**PRÉFET  
DE LA MARNE**

**Nos réf.** : SM2 RP n°D2 e 2021-794

**Objet** : Installations classées pour la protection de l'environnement  
**Exploitant** : Société PARC ÉOLIEN DE MAISON DIEU

**RAPPORT DE L'INSPECTION DES  
INSTALLATIONS CLASSÉES**

Figure 1: Comparaison d'implantation des machines entre l'autorisation initiale et la présente demande de modification

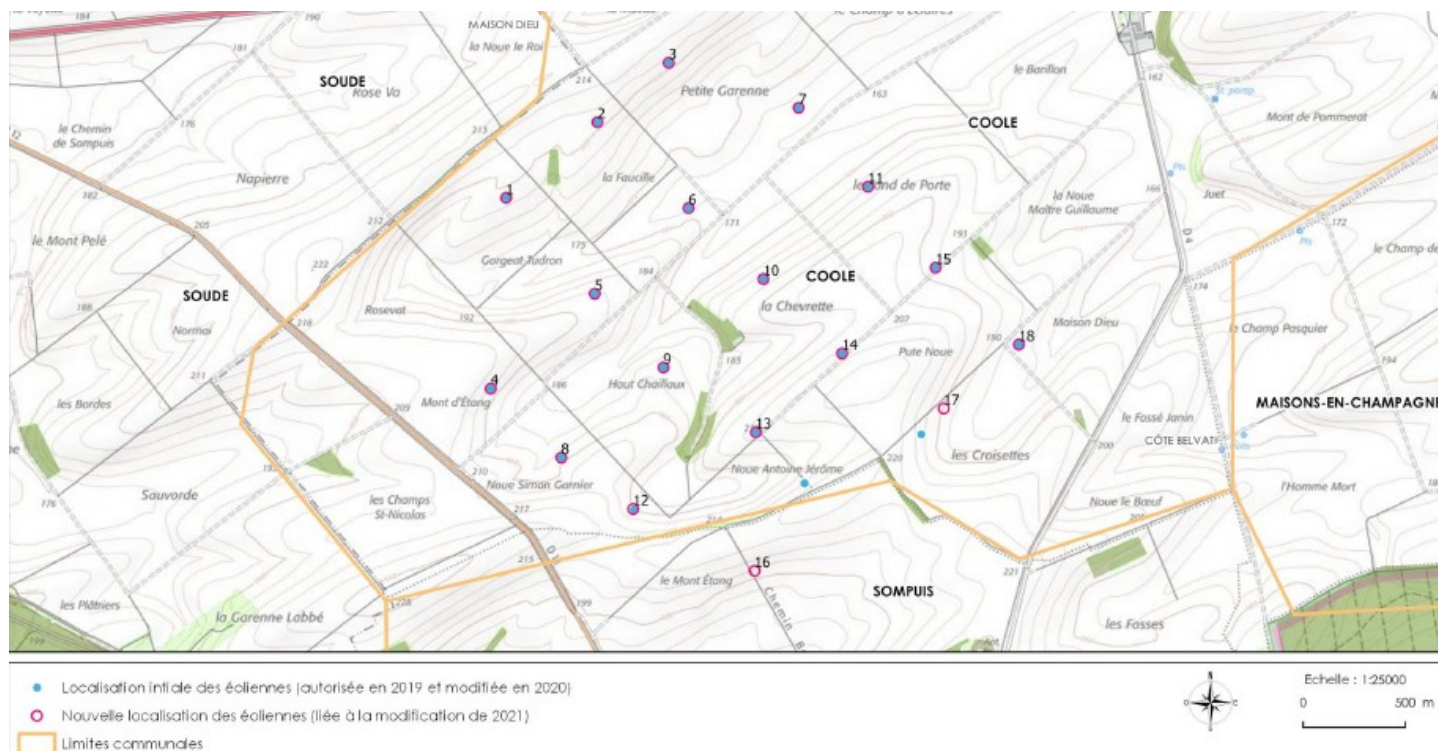
Par rapport à l'autorisation initiale, et la dernière modification autorisée par arrêté préfectoral complémentaire du 30 juin 2020, les éoliennes E12, E16 et E17 ont vocation à être déplacées de la manière suivante :

- E12 : déplacement d'environ 5 mètres (même parcelle cadastrale qu'initialement) ;
- E16 : déplacement d'environ 485 mètres, induisant une implantation sur la commune de Sompuis (nouvelle parcelle cadastrale n° ZV06) ;
- E17 : déplacement d'environ 168 mètres (même parcelle cadastrale qu'initialement).

**Ainsi, la modification (résidant en un changement de localisation des machines E12,E16 et E17) n'engendre pas de dangers supplémentaires en comparaison au projet autorisé par arrêté préfectoral complémentaire n° 2020-APC-89-IC.**

**Dès lors, la demande de modification consistant en un changement de localisation des éoliennes E12, E16 et E17 est jugée non-substancielle, mais notable.**
